パブリックコメントに寄せられた全てのご意見

木曽川水系連絡導水路事業の検証に係る検討に関する意見募集について

木曽川水系連絡導水路事業の新規利水及び流水の正常な機能の維持(異常渇水時の緊急水の補給)の対策案について

図2 水道用水(実績と愛知県需給想定調査)

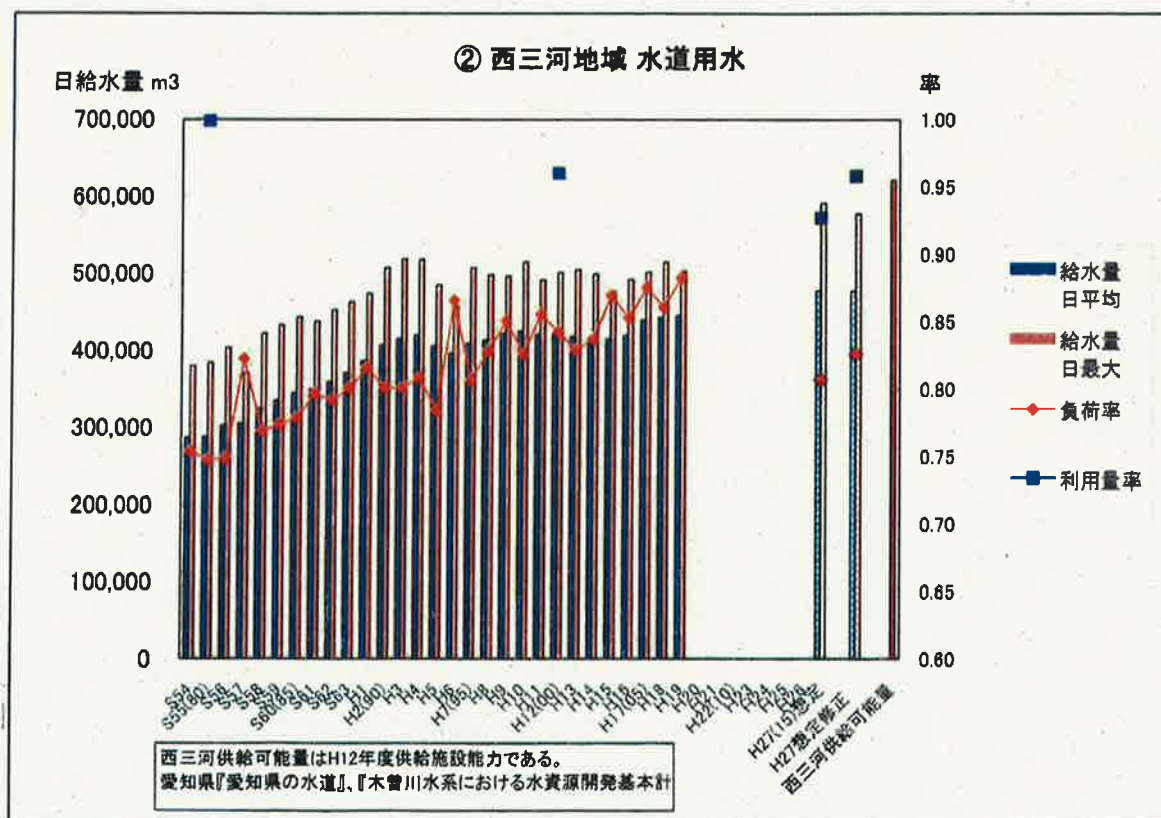
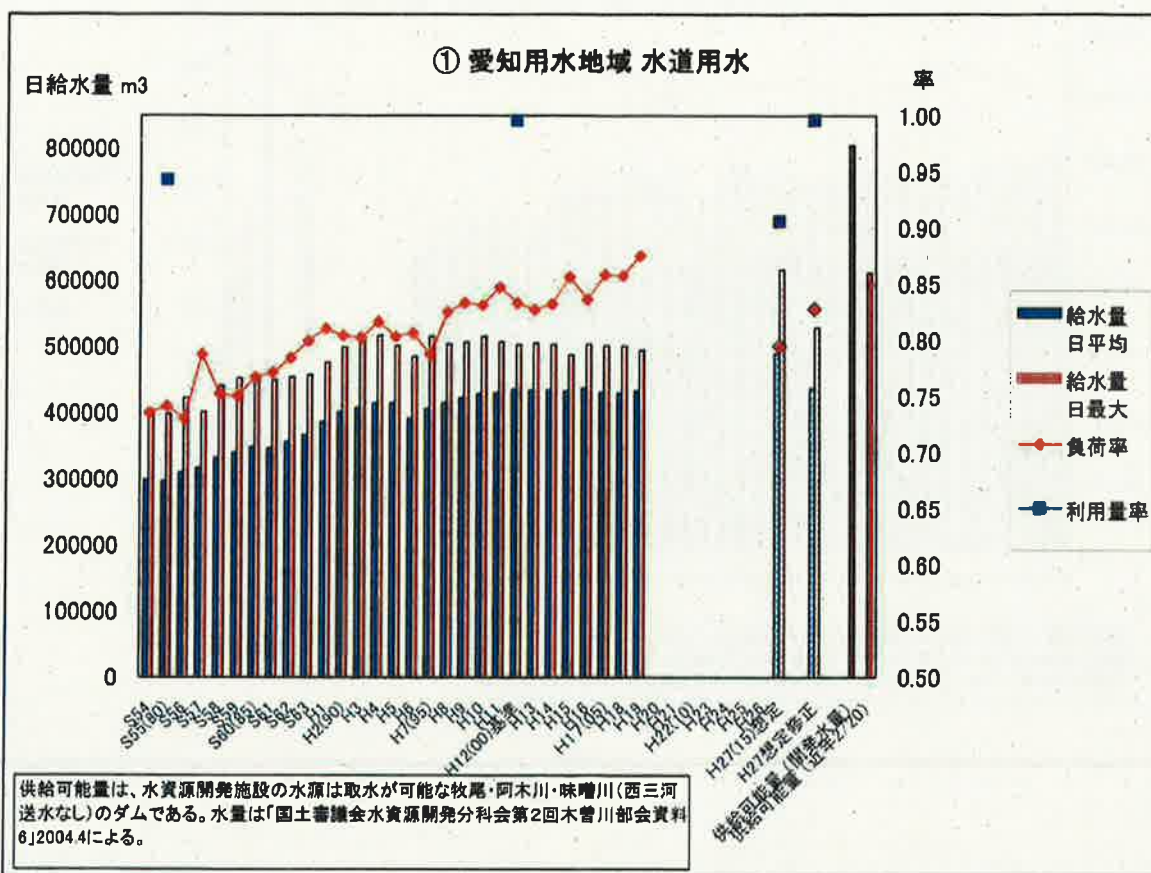
表2①の数値からも明らかであるが、図2からより明らかなように、2015年想定値は、日最大給水量はもちろん基礎としている日平均給水量も、最新の2007年までの実績の傾向とは連続性が認められず乖離して、過大となっている。

これに対して、2015年想定値は、日平均給水量489.9千m³は2007年までの実績の傾向とは乖離していて、連続性が認められない。日最大給水量616.6千m³はさらに実績傾向よりも乖離している。2015年想定値は、2007年までの実績傾向とは異なって、不連続に急に上昇することになり、実績値に比べて過大な値となっている。

愛知用水地域の負荷率は表2①の通りであり、推移を図2に示した。負荷率は、1995年以前は0.8を下回る年があったが、1996年以後は、2007年までの12年間では0.83前後以上と高くなり、近年5年は一層高くなって0.85を超えるようになっている。負荷率は、1996年、さらに2003年を境にして傾向に変化が生じ、大きくなってきているのである。

愛知県需給想定調査では、負荷率は、基準年2000年の6年以上前の古い最近の傾向とは異なる低めの値である0.795が用いられている。その結果、最大給水量と最大取水量が大きな値となるように計算されているのである。

図2のように、最大給水量の2015年想定値が実績と大きく乖離して過大な値となっている理由の一つはこれにある。

図3 名古屋市 水道用水

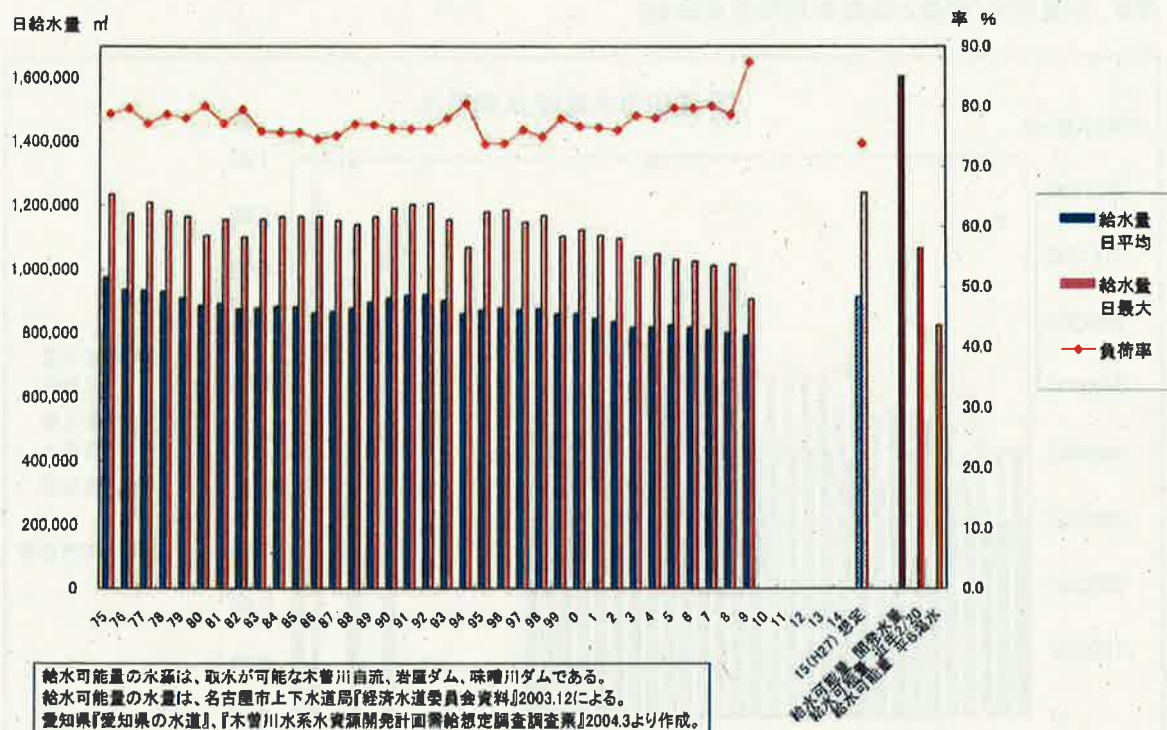
名古屋市の需要想定は、給水量ベースでは、図3から明らかなように、2015年想定値は、日最大給水量はもちろん基礎としている日平均給水量も、最新の2007年までの実績の傾向とは連続性が認められず乖離して、過大となっている。

図1 木曽川大堰放流量と塩化物イオン濃度

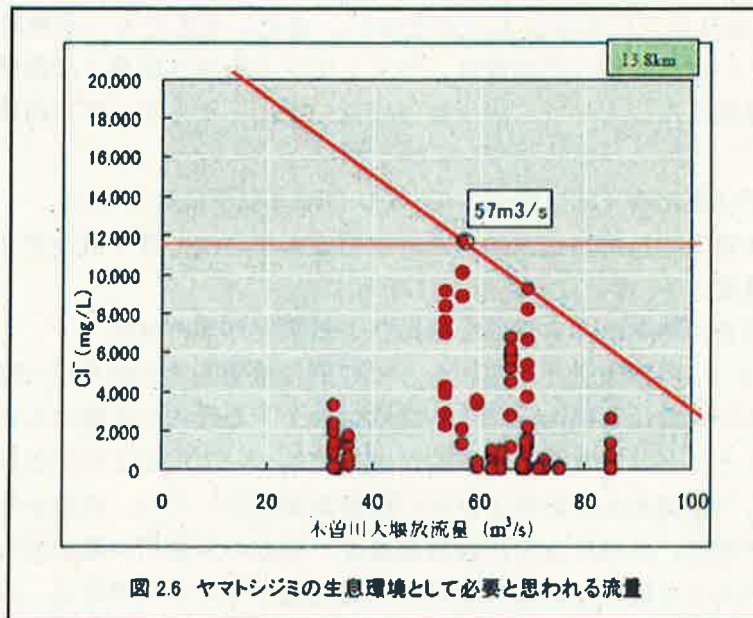
しかし、その根拠となっている同頁「図2.6 ヤマトシジミの生息環境として必要と思われる流量」（図1）において、木曽川大堰放流量と13.8km地点における「ヤマトシジミが生存できる限界の塩化物イオン濃度11,600 mg/L」の交点として明記されているのは57 m³/sである。したがって上記した50 m³/sでは、図1に描かれた57 m³/sを線上にする右下がり斜め直線に従えば、ヤマトシジミが生存できる限界という塩化物イオン濃度を下回り、ヤマトシジミは斃死する結果となってしまう。

- (b) しかし、図 1 (同頁図 2.6) では、①単に観測値の点のうちの 60 m³/s 付近と 70 m³/s 付近の塩化物イオンの最大値を結んだ直線と、②塩化物イオン濃度 11,600 mg/L の直線とが交わる点が 57 m³/s としているだけであって、およそ点群の「関係式」と呼べるものではなく、また、ヤマトシジミの生存限界とは何ら関わらない。それにもかかわらず、同頁の図に基づく説明では、「ヤマトシジミが生存できる限界の塩化物イオン濃度」としてヤマトシジミの生存可能性に言及し、塩化物イオン濃度 11,600 mg/L の直線を引き、ヤマトシジミの生存のためにはこれを上回らないことが必要としており、全く科学的根拠に乏しい結論を導いている。

- (c) まず、図 1 の斜めに引かれた①の直線は、単に 60 m³/s 付近と 70 m³/s 付近の塩化物イオン濃度の最大値を直線で結んで、直線下に全ての観測値を包摂するようになるようにしたという意味しかない。このため、別の流量での塩化物イオン濃度の最大値を結んだ全ての観測値を包摂する直線もできてしまう。例えば、70 m³/s 付近の塩化物イオン濃度が最大になる点と 85 m³/s 付近の塩化物イオン濃度が最大になる点とを直線で結ぶことで、同じように全ての観測結果を包摂する別の直線を引くことができてしまう。したがって、線の引き方次第で、塩化物イオン濃度 11,600 mg/L の線と交わる点を意図的に調整できてしまうのである。図 1 の①の斜めに引かれた直線はこの程度のものに過ぎない。

- (d) さらに、より重要なこととして、図 1 からは、塩化物イオン濃度 11,600 mg/L がヤマトシジミの生存限界であるということを読み取ることはできない。むしろ、その前提として、ヤマトシジミの生存限界が塩化物イオン濃度 11,600 mg/L であることが科学的に別途証明されていて初めて、塩化物イオン濃度 11,600 mg/L のところに引いた②の直線が生存限界を示すものとして意味を持ち、それによってこの図もヤマトシジミの生存可能性と関連する図となるのである。

- (e) 以上の通り、木曽川水系河川整備基本方針正常流量説明資料 p 14 図 2.6 (図 1) では「流量と塩化物イオン濃度の関係式」などとはおよそいえない。また、塩化物イオン濃度 11,600 mg/L がヤマトシジミの生存限界であるということの科学的根拠は何ら明らかにされていない。したがって、同図からヤマトシジミの生息のために必要な流量を 50 m³/s とすることは、全く科学的根拠のない

- (エ) 以上より、木曽成戸地点より下流の河川環境としてヤマトシジミの生息のために必要な流量の根拠となっている木曽川水系河川整備基本方針正常流量説明資料（乙47）p14図2.6（図1）からは、①50 m³/sでは、ヤマトシジミが生存できるという限界濃度を下回り、ヤマトシジミは斃死する結果となってしまう。また、②そもそも塩化物イオン濃度11,600 mg/Lがヤマトシジミの生息限界であるかがわからず、かつ③図上に記載が全くない流量50 m³/sはおろか、たとえ図上に記載された流量57 m³/sであっても、ヤマトシジミの生存がそれによって確保されるかについては科学的根拠が何ら明らかになっていないのである。

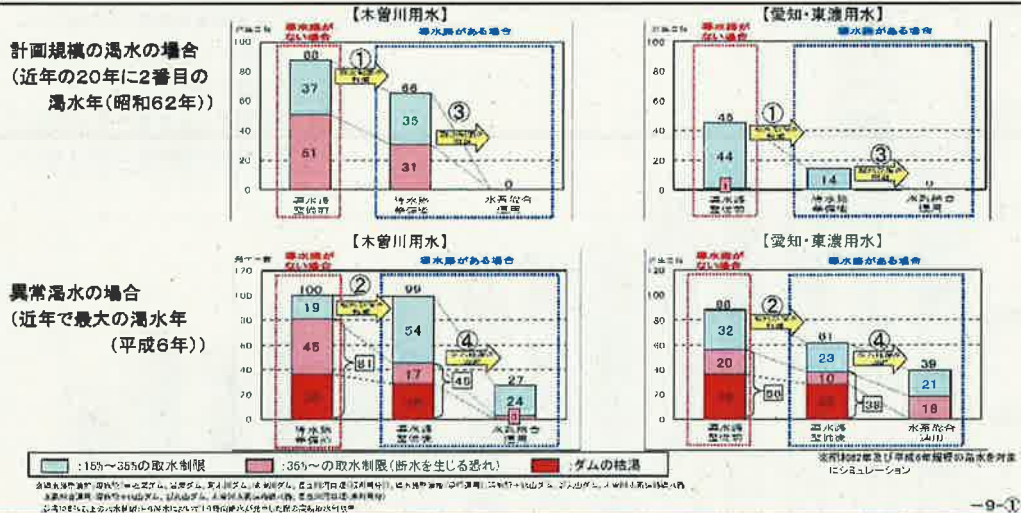
「検討の場」に出された参考資料「木曽川水系連絡導水路 水系総合運用について」p2の「木曽川水系連絡導水路の効果(洪水被害の軽減)の試算」には試算条件は記載されていない。ひたすら「導水路が出来れば水系総合運用出来る、水系総合運用が出来れば断水の心配は(ほぼ)なくなる」というバラ色の未来が描かれている。
